Grupp  00	Nummer 34-90	
	Datum 1990-04-15	Ers.med.

## Skador på sensorer för ABS

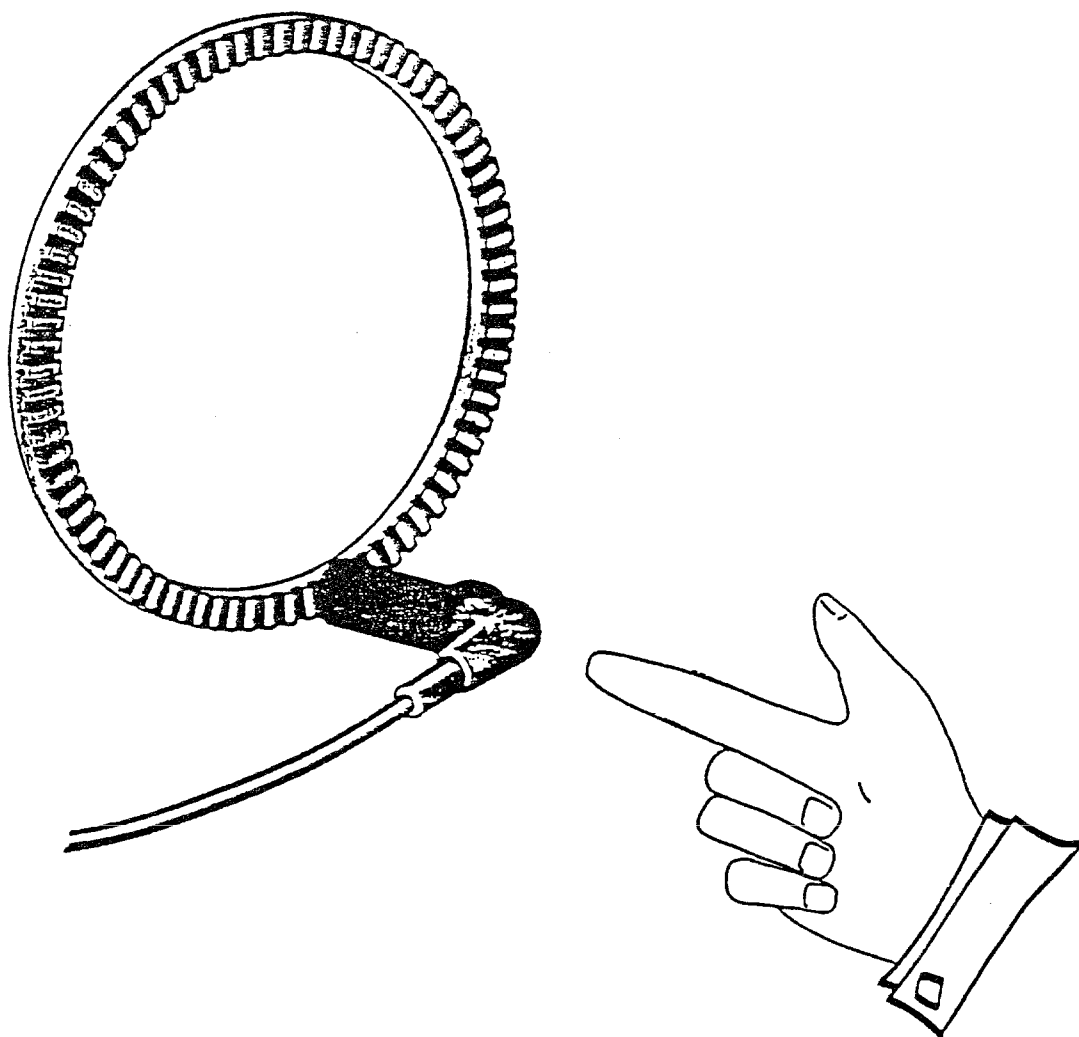
Vi har noterat funktionsfel i ABS-system. Skador på grund av slag mot sensorhuvud med åtföljande brott på den invändiga spolen har konstaterats.

Montera/justera sensorer utan hjälp av verktyg, d v s med handkraft för att undvika ovan angiven skada.
